保安規定第9編（NSRRの管理） に係る変更について

令和6年1月9日

国立研究開発法人日本原子力研究開発機構
原子力科学研究所 研究炉加速器技術部

保安規定第10編（バックエンド研究施設の管理） に係る変更について

平面図

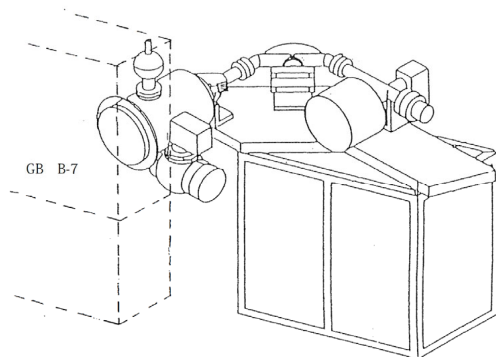
【変更内容① グローブボックスB-7の廃止】

○グローブボックスB-7

グローブボックスB-7は、質量分析計の試料導入部を設置することを目的として、平成7年にバックエンド研究施設実験棟Bの実験室(V)に設置したものである。現在は、質量分析計の試料導入部としての役割は終了し、原子力科学研究所核燃料物質使用施設等保安規定における負圧維持値の保持が行われている。

「別表第1-3 最大取扱量 グローブボックス (2/6)」
から、グローブボックスB-7に関する記載の削除
